構造審査における指摘事例集

令和 7 年 4 月

愛知県建築局建築指導課

構造審査における指摘事例集について

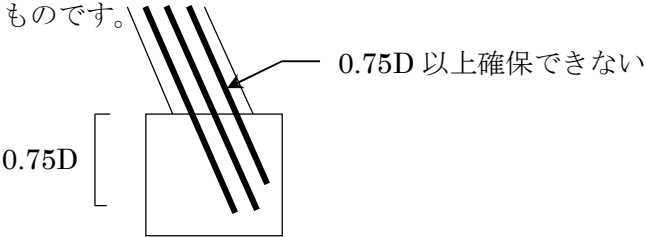
2.2.6	分岐継手
指摘事項	分岐継手の設計をされていますが、継手形状及び荷重条件は適用範囲となりますか。
解説	膜構造のうち骨組膜構造は、鉄骨造の骨組として鋼管を用いられることがあります。その骨組の構成が複雑な場合、分岐継手及び板などの補助部材を用いる継手の設計において、継手形状及び荷重条件が許容力及び最大強さの算出式の適用範囲外（例えば、鋼管構造設計施工指針 同解説 表 4.2 円形鋼管分岐継手の許容力、最大強さ(a)主管局部変形の検討の継手形状・荷重条件が X 継手において、支管に軸力だけではなく、曲げ応力が生じている場合等）となることがあるため、説明を求めるものです。
関連法令 参考文献等	鋼管構造設計施工指針 同解説 4.4.3 分岐継手及び 4.4.4 板などの補助部材を用いる継手

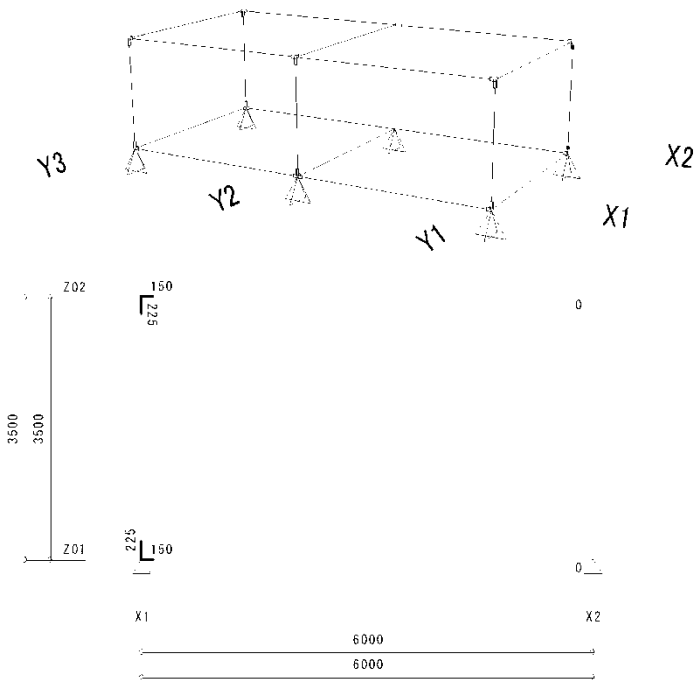
3.1.2	大梁主筋の柱梁接合部への定着長さ(柱はり接合部の終局時のせん断強度)
指摘事項	構造計算プログラムの RC 接合部の有効せい係数が 0.80 とされていますが、標準配筋図の大梁の定着においては「折り曲げ起点は 3/4D を超えることを原則とする」と記載されています。整合させてください。
解説	柱はり接合部の終局時のせん断強度 $V_{ju} = \kappa \cdot \phi \cdot F_j \cdot b_j \cdot D_j$ であり、D_j は柱せい又は 90 度折曲げ筋水平投影長さとされていることから、保有水平耐力時の柱はり接合部のせん断強度が不足する場合において、有効せい係数を 0.80 とすることがありますが、標準配筋図にそれが反映されていない場合が散見されます。 また、柱はり接合部の検討において、はりが柱に極端に偏心して取り付く場合は、ねじりモーメントがせん断強度に与える影響が大きいため注意が必要です。この場合は検定比の余裕度を考慮して問題ないことを説明することも考えられます（大阪府構造計算適合性判定 指摘事例集・よくある指摘事例とその解説・2021 年版（2023 年一部改正版）参照）。
関連法令 参考文献等	2020 年版 建築物の構造関係技術基準解説書 P.688～690 大阪府構造計算適合性判定指摘事例集・よくある指摘事例とその解説・2021 年版（2023 年一部改正版）4.2.9
